改善箇所説明図

図：左ハンドル車

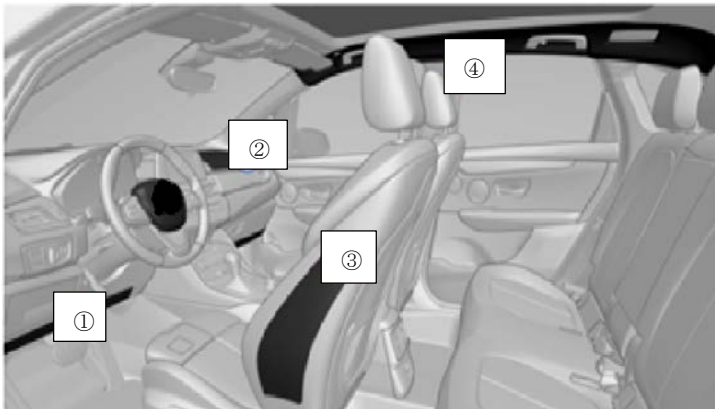
基準不適合箇所

運転席または助手席エアバッグ内のインフレーター点火装置

基準不適合の内容

エアバッグのインフレーター（膨張装置）において、製造管理が不適切なため、点火剤が設計通り調合されていないものがある。そのため、衝突時にエアバックが展開せず、乗員が過度の傷害を負うおそれがある。

車両により不具合のあるエアバッグの位置が異なるため、車両によって以下の改善措置を行う。

- ①運転席又は助手席用もしくは両方のニーエアバッグユニットを良品と交換する。
- ②助手席用のエアバッグユニットを良品と交換する。
- ③右フロントシートサイドエアバッグユニットを良品と交換する。
- ④左右もしくはどちらか片側のヘッドエアバッグユニットを良品と交換する。
